改善箇所説明図

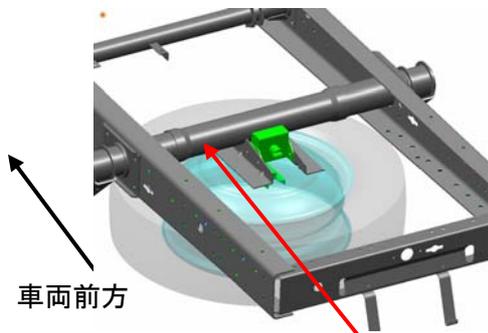
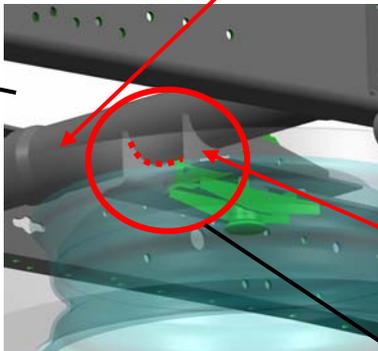
基準不適合発生箇所

スペアタイヤキャリアを車体に固定する取付金具の溶接が不適切なため、走行時の振動等により、溶接が剥がれるものがある。そのため、そのまま使用を続けると、当該キャリアが車体から外れ、最悪の場合、スペアタイヤが脱落するおそれがある。

全車両、当該取付金具の溶接状況を点検し、該当するものは、溶接を追加する。
